改善箇所説明図

基準不適合箇所

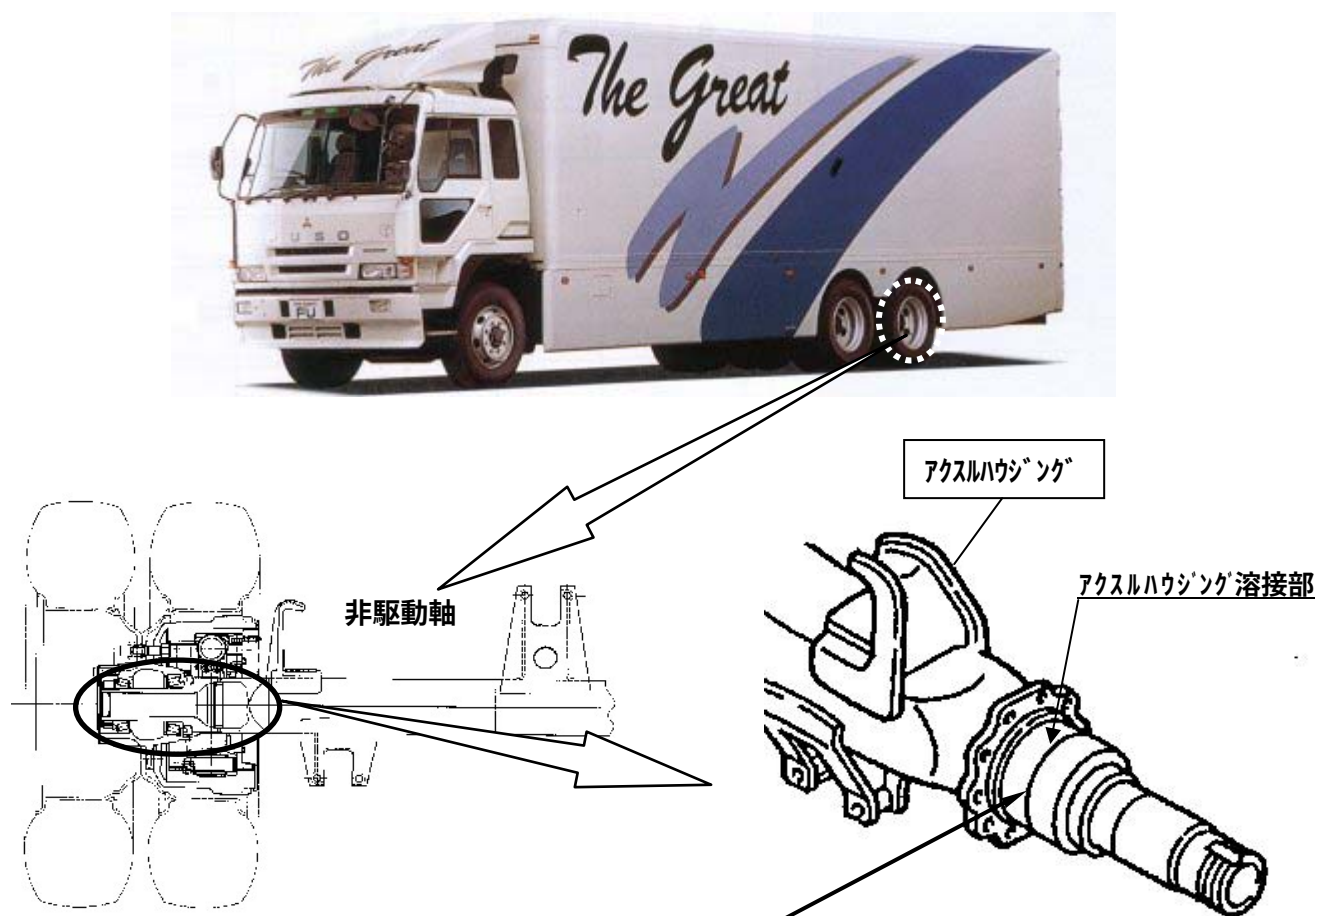
後2軸大型トラックの後々軸（非駆動軸）アクスルハウジングの溶接工程が不適切なため、溶接不良のアクスルが組込まれた車両がある。

そのため、使用を続けると溶接部に亀裂が発生し、最悪の場合、アクスルハウジングが折損して、走行不能またはブレーキドラムが過熱し車両火災に至るおそれがある。

全車両、当該アクスルハウジングの溶接部を点検し、異常の認められるものは、良品と交換する。
